原 第 91 号  
令和3年3月3日

志賀原子力発電所原子炉施設保安規定変更認可申請書

志賀原子力発電所原子炉施設保安規定 変更前後比較表

図3-1 品質マネジメントシステム体系（主要プロセスマップ）

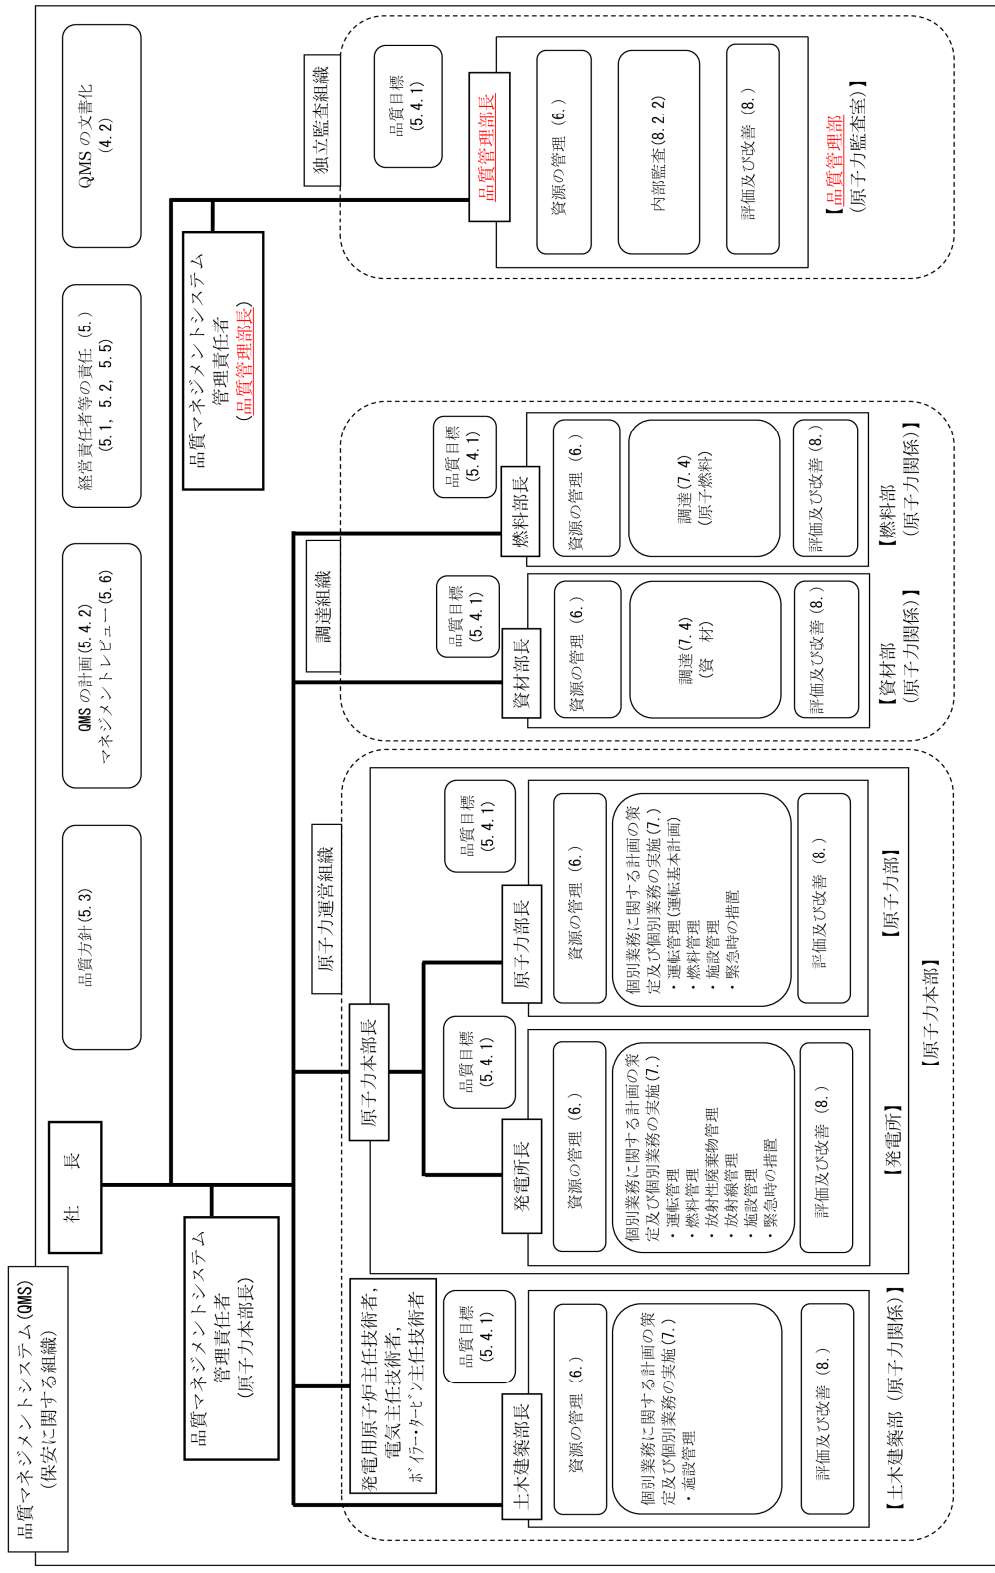
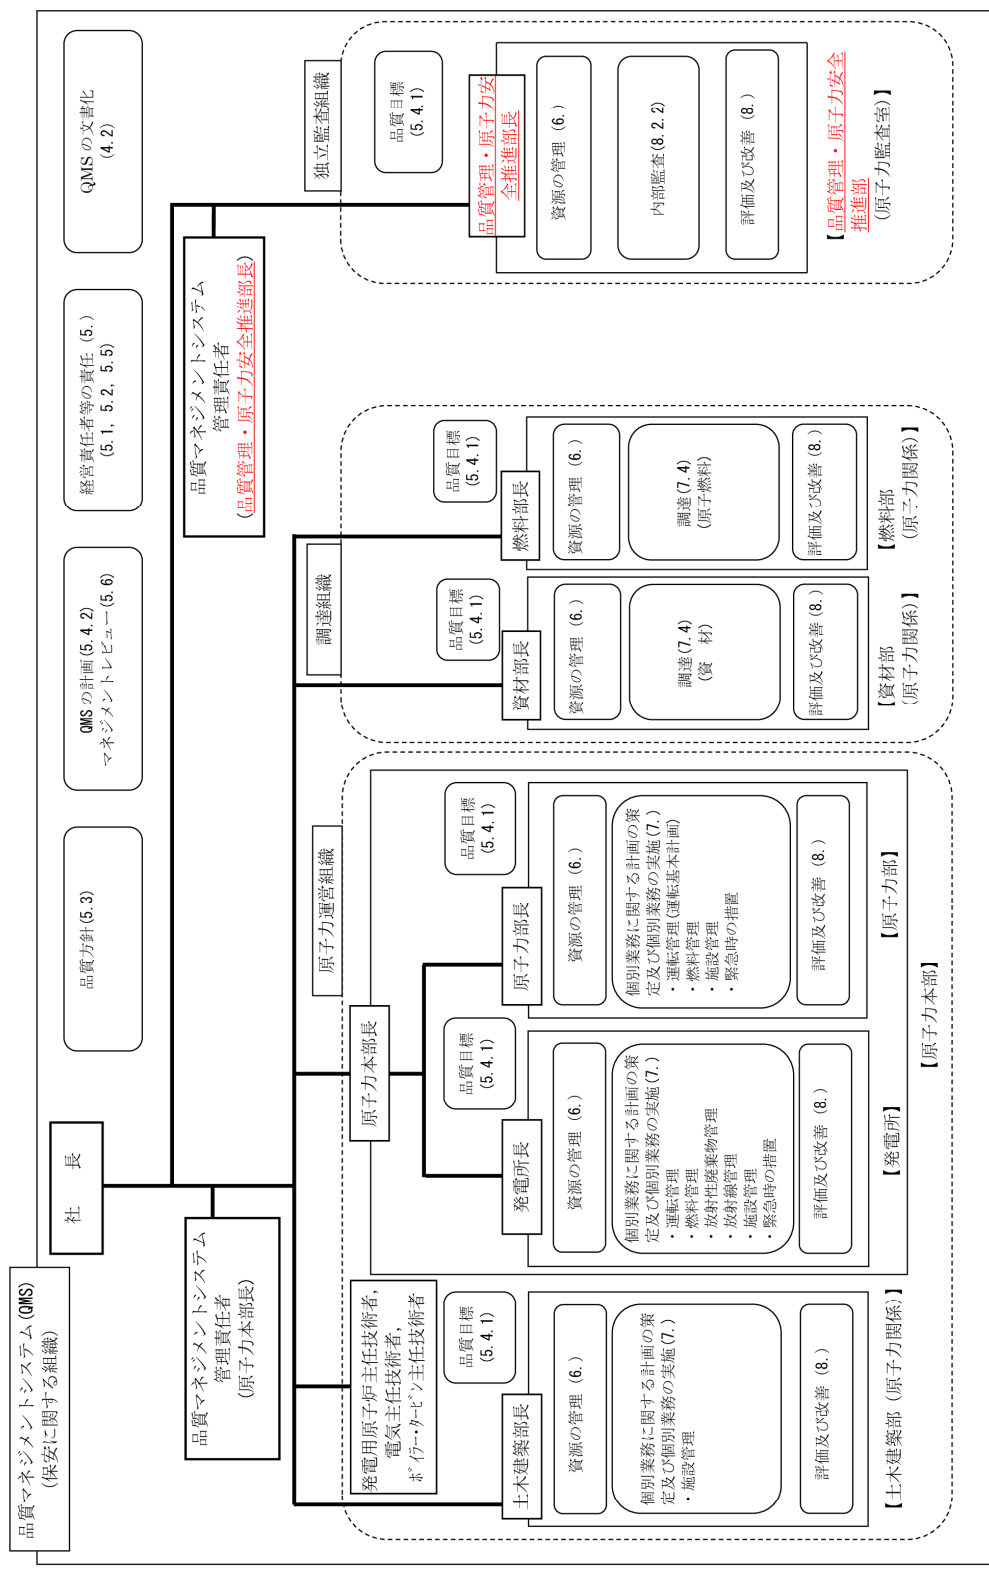
組織の名称変更に伴い，以下の条文を変更する。
